Keuringsverslag van een elektrische laagspanning- en zeer lage spanningsinstallatie

NIET CONFORM

Straatnaam Moenstraat
 Huisnummer 11
 Busnummer
 Postcode 8554
 Gemeente Sint-Denijs
 Land België

Controlebezoek van een oude huishoudelijke elektrische installatie van een wooneenheid bij verkoop op vraag van de verkoper volgens (KB 08/09/2019) - AREI Boek 1- 8.4.2. en 8.2.1. en 4.2.4.3.

Afbeelding schakel- en verdeelbord:

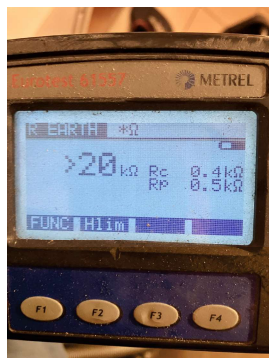
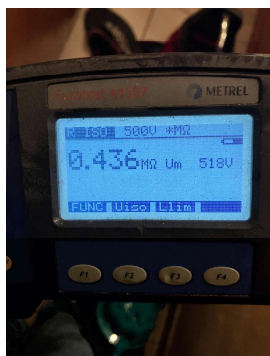
- I5.10 Niet gebruikte invoeringen van het verdeelbord zijn niet correct of onvoldoende afgedicht. (Boek 1 Afdeling 5.1.4. en 4.2.2.3.)
- I5.13 De nominale spanning dient duidelijk vermeld te worden op een oordeelkundig gekozen plaats. (Boek 1 Onderafdeling 3.1.3.3.)
